改善箇所説明図

基準不適合発生箇所

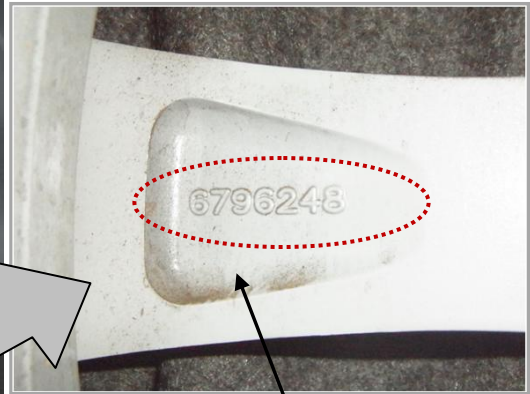
不具合の内容

走行装置（ホイール）において、「軽合金製ディスクホイールの技術基準」に規定されている当該技術基準に適合することを保証された製品に対して行う表示（車両の製造者名又は商標）がされていないため、保安基準の適合性が確認できない。

改善措置の内容

全車両、当該ホイールを良品と交換する。
